高浜発電所 安全審査資料
1 - 4
2022年 2月15日

高浜発電所 1 号炉、2 号炉、3 号炉及び 4 号炉 原子炉設置変更許可申請書 新旧比較表

2022年 2月

関西電力株式会社

第 2.1.1.1 図 管理区域及び保全区域図

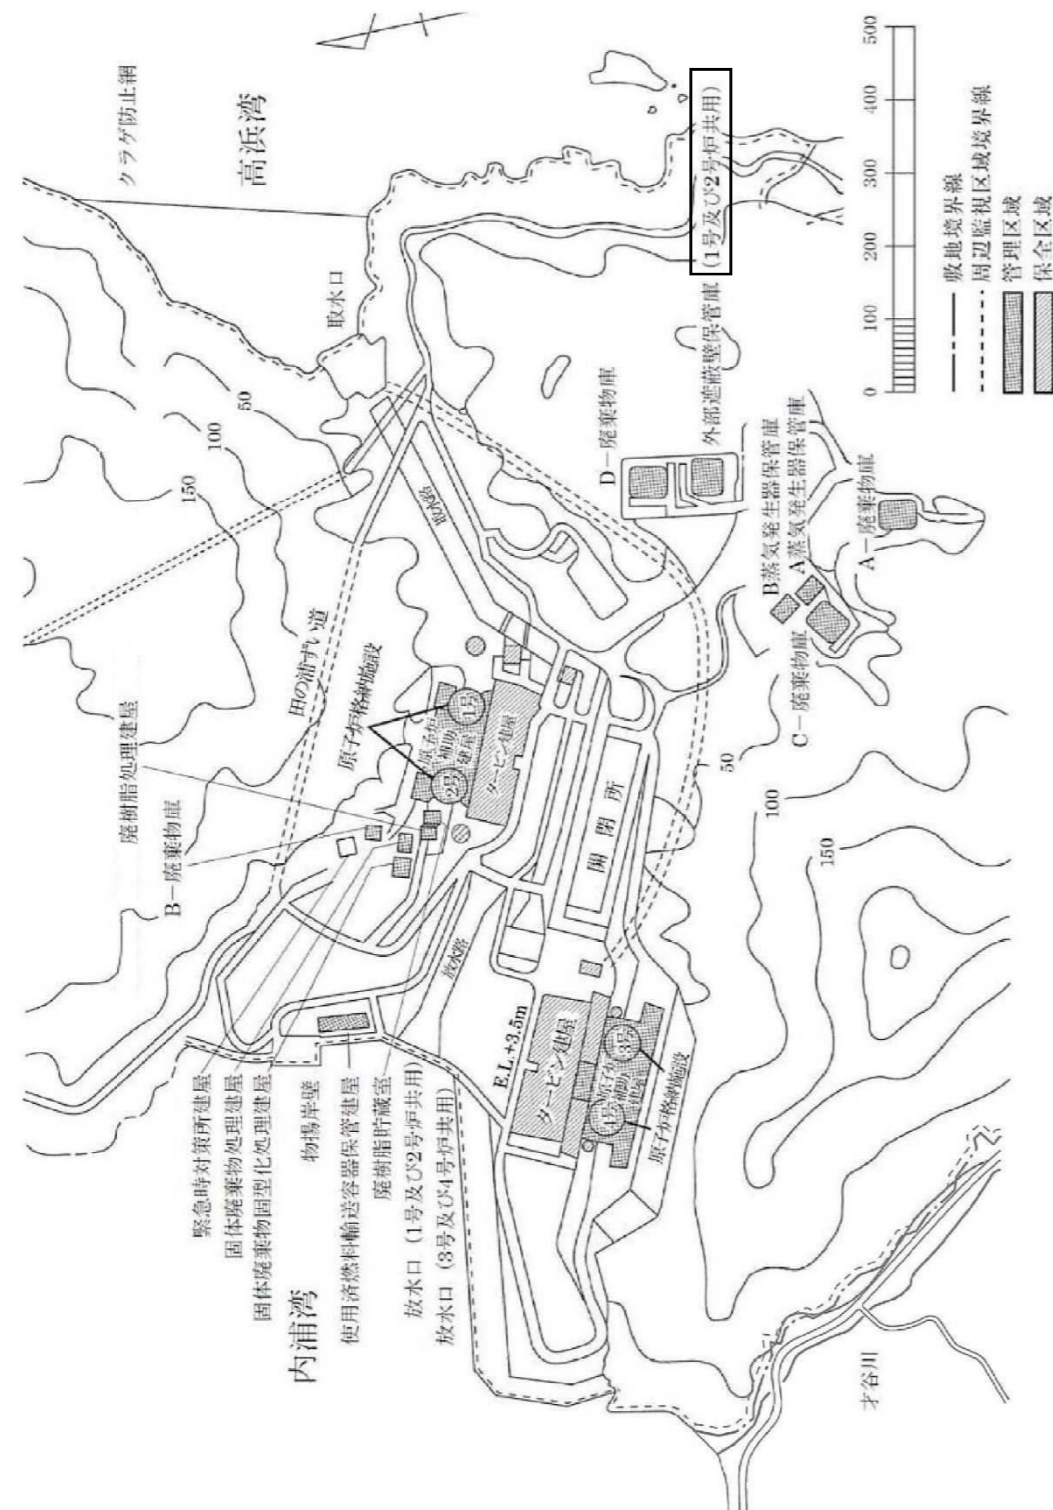
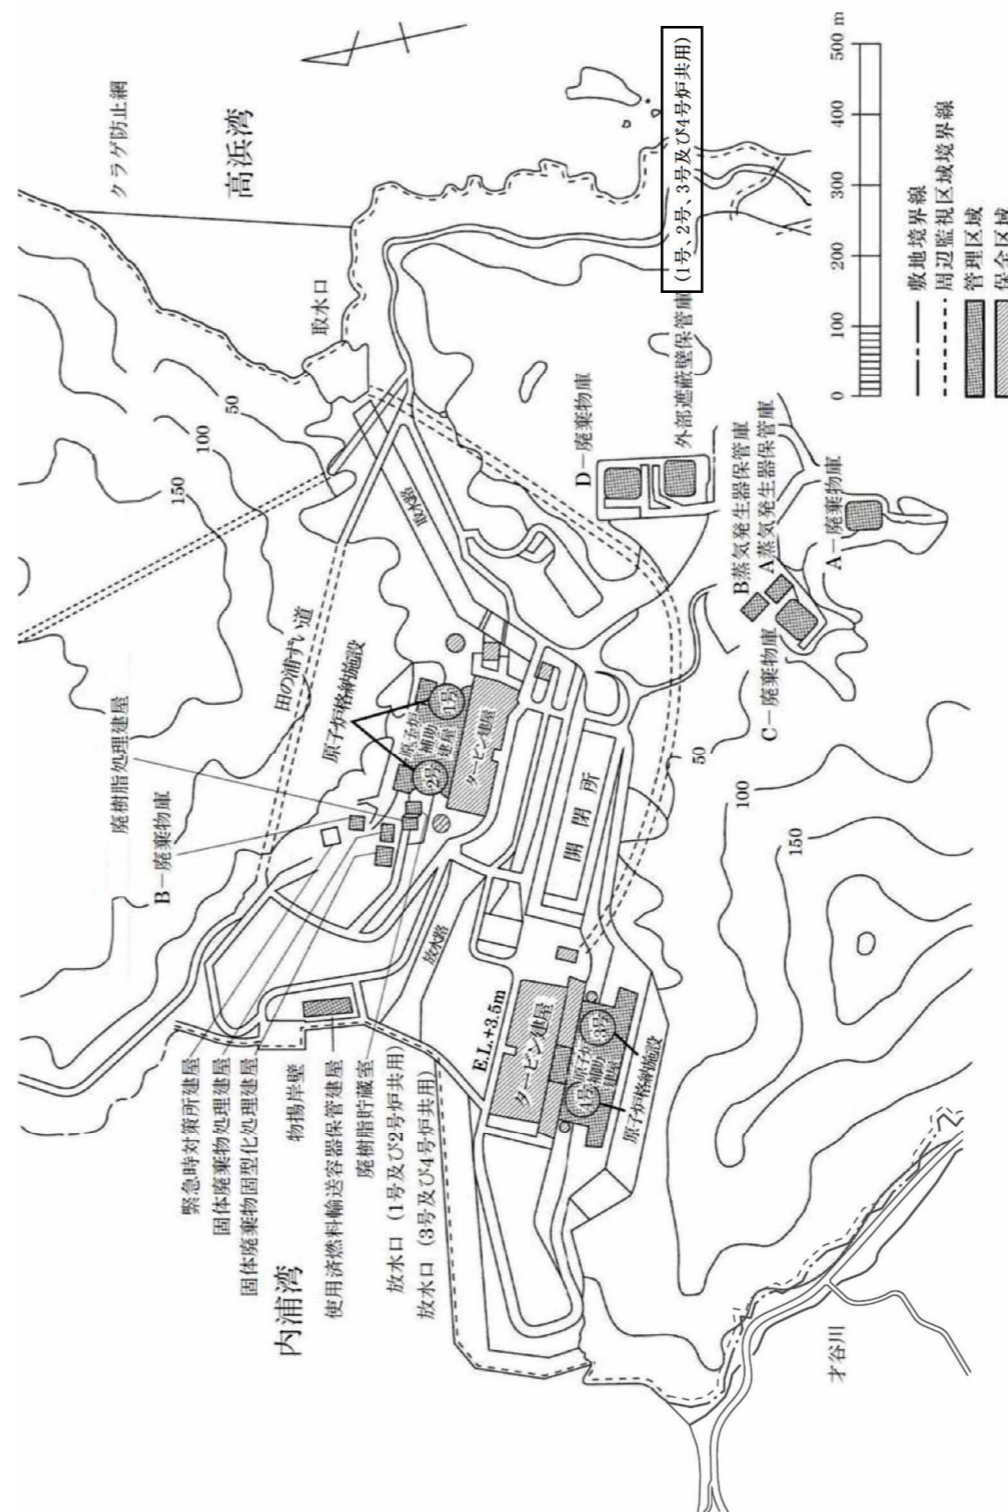
外部遮蔽壁保管庫の共用化

第 2.1.8 図 周辺監視区域図

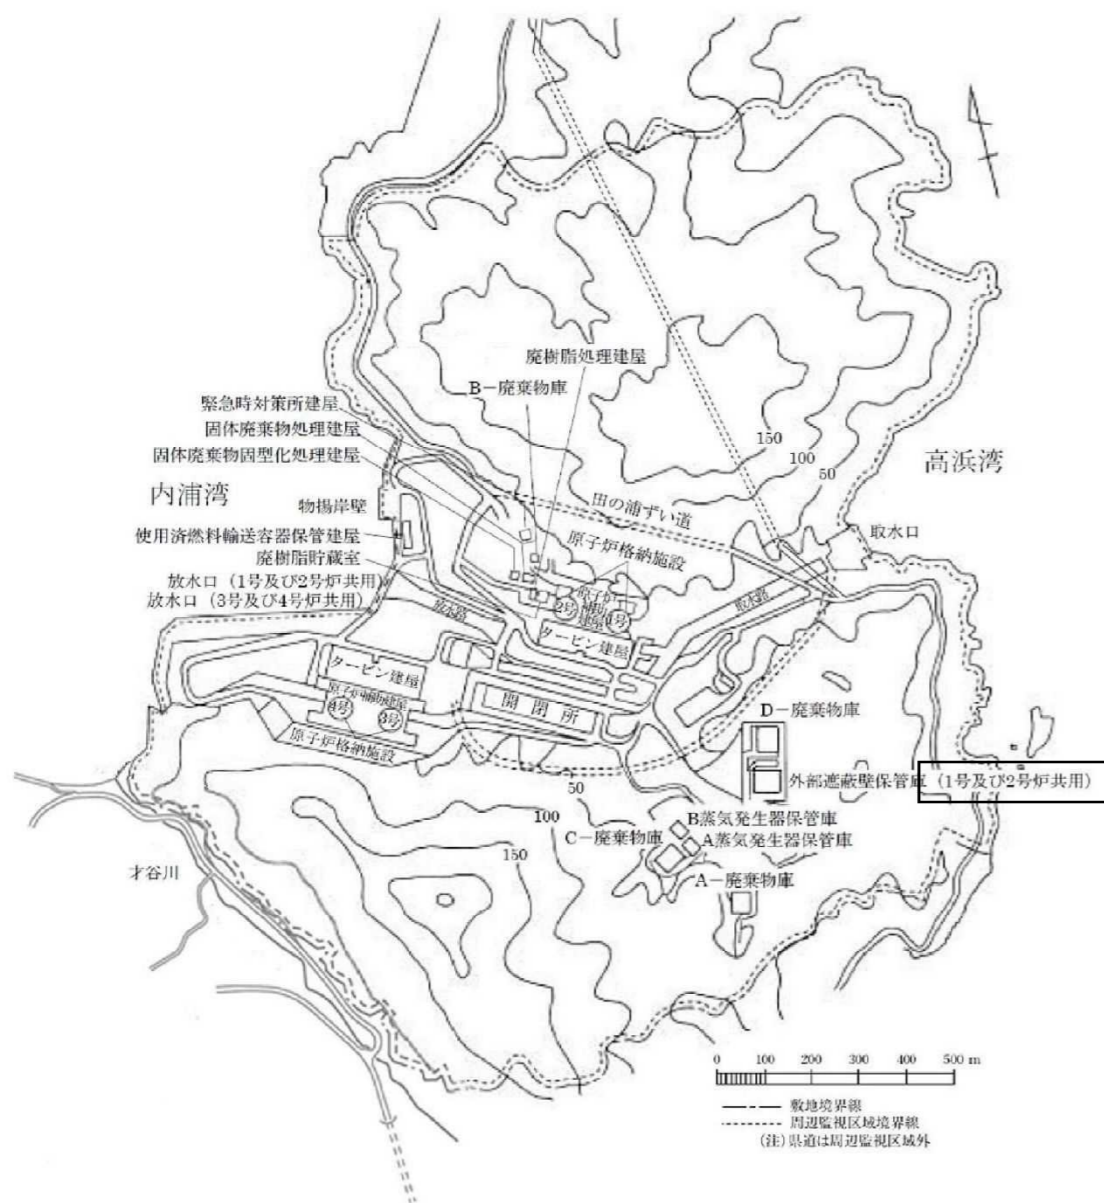
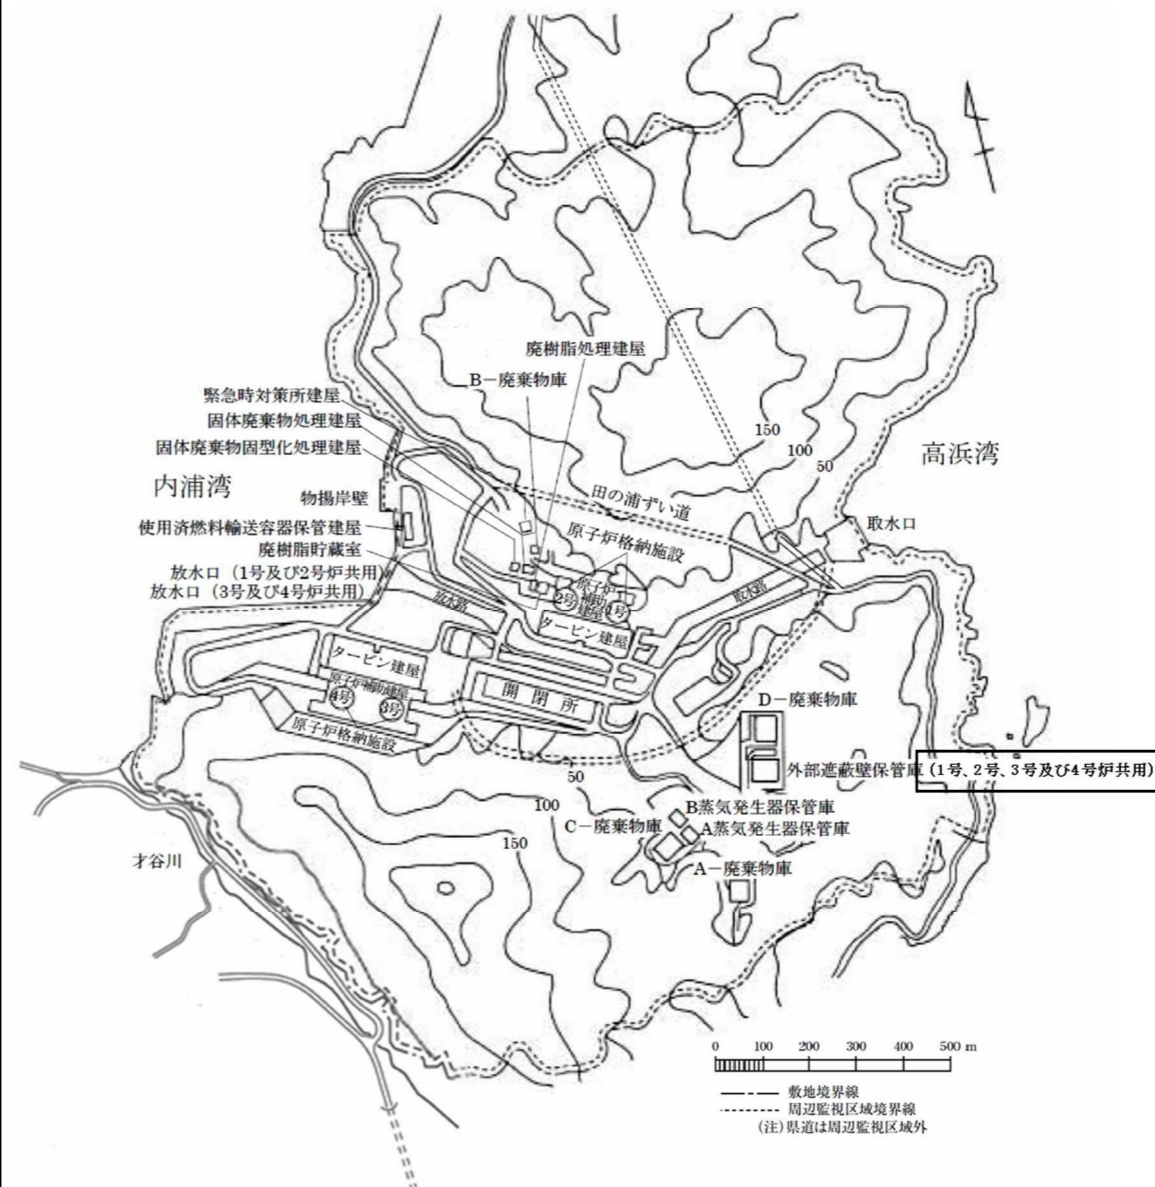
外部遮蔽壁保管庫の共用化

第 4.1.3 図 固体廃棄物処理系統説明図

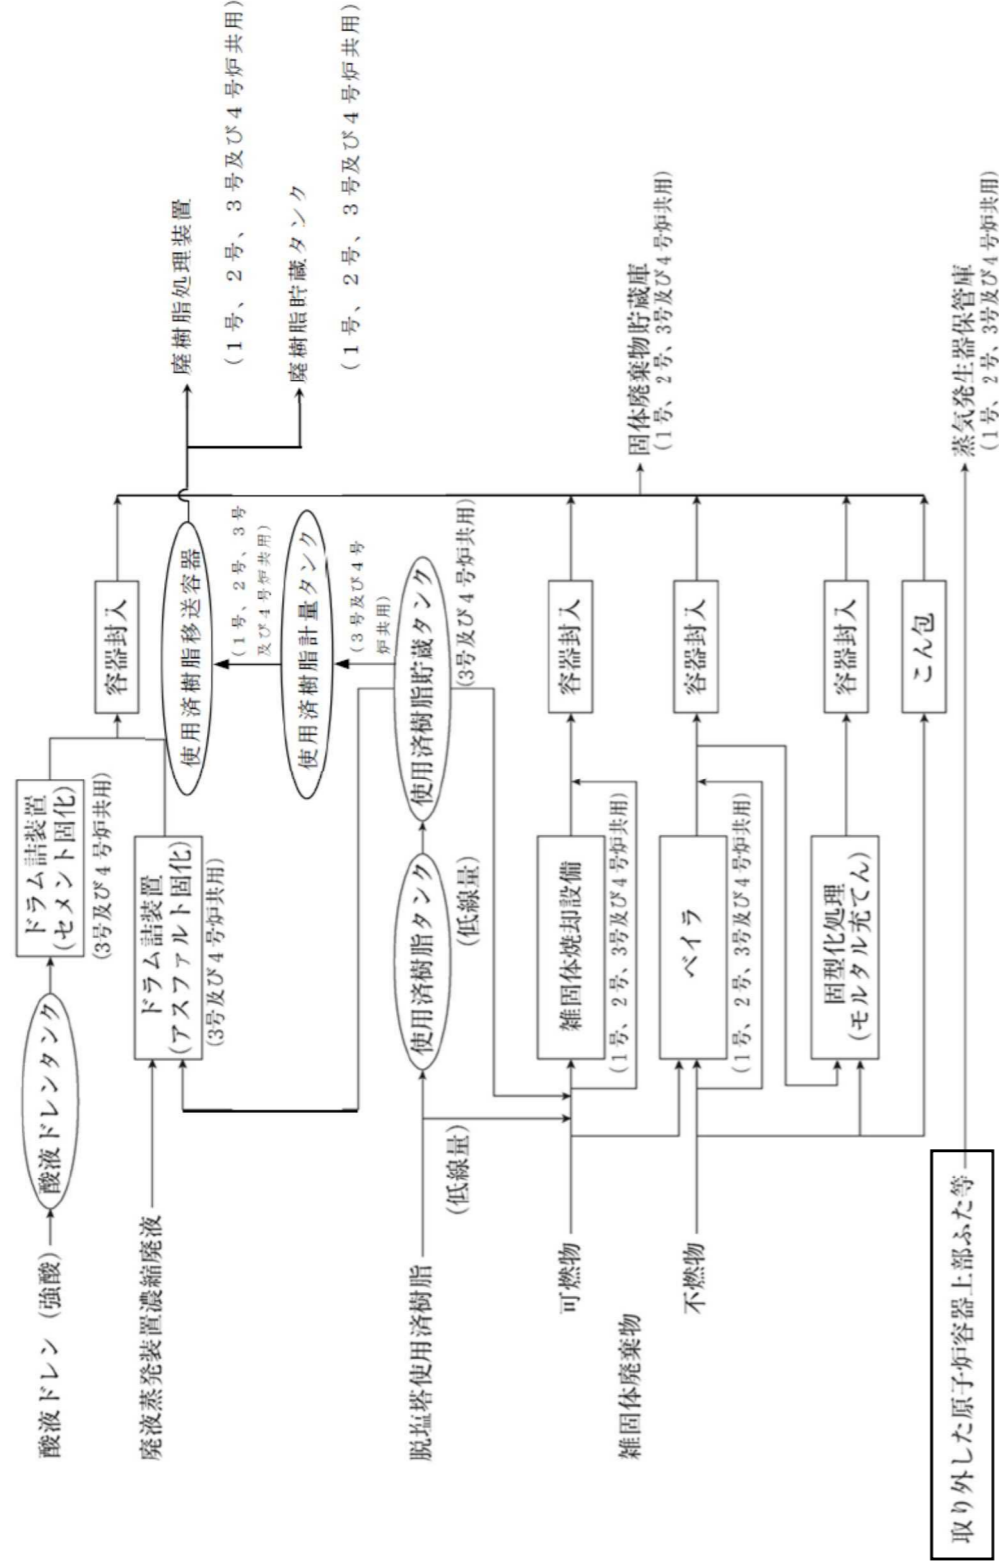
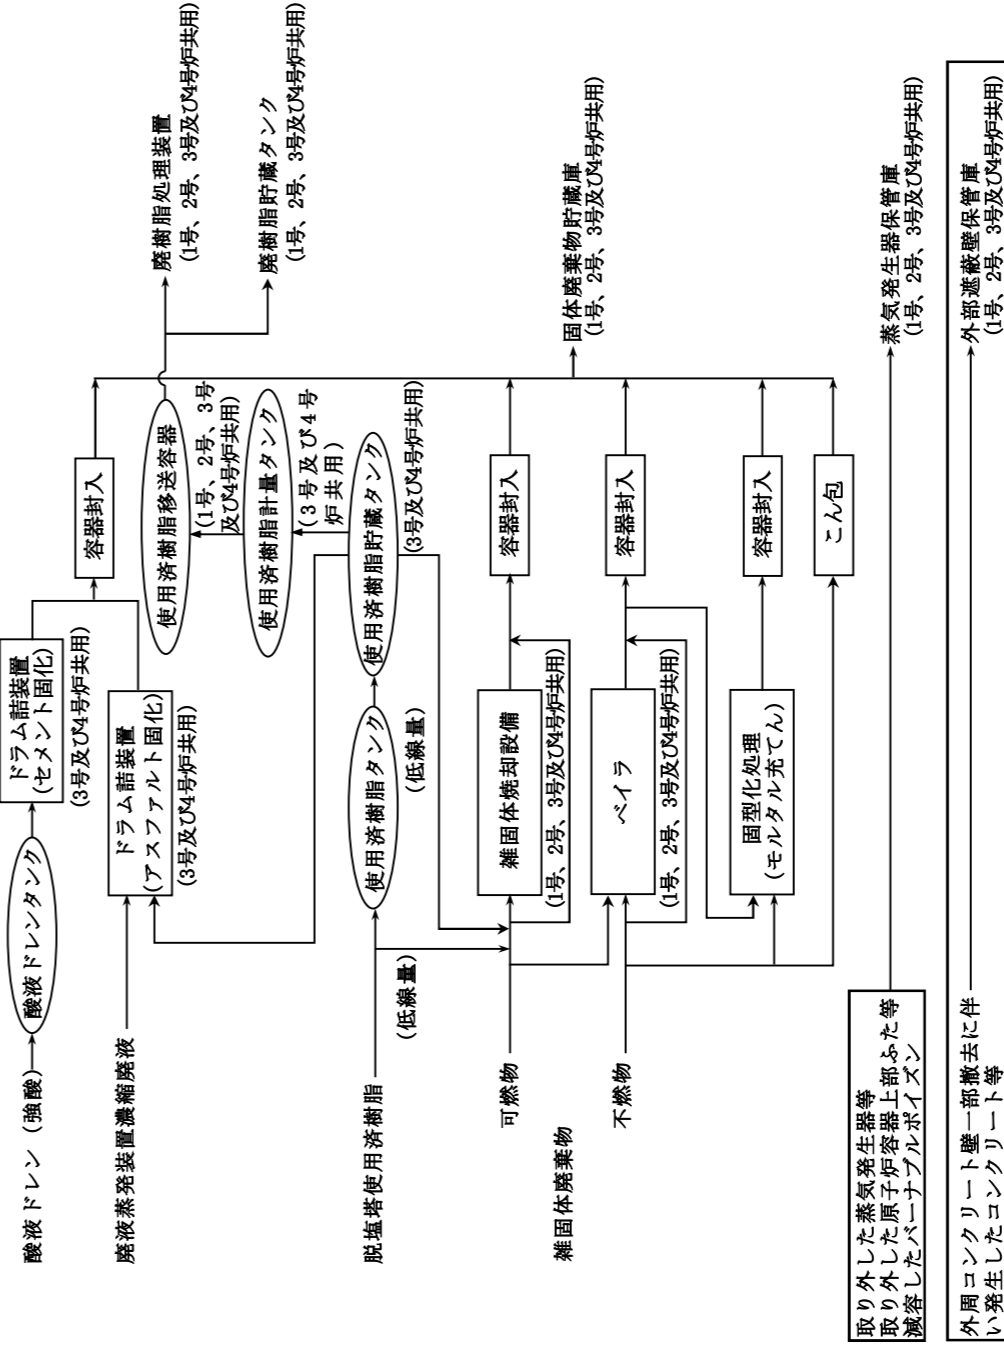
保管対象物の変更  
外部遮蔽壁保管庫の共用化
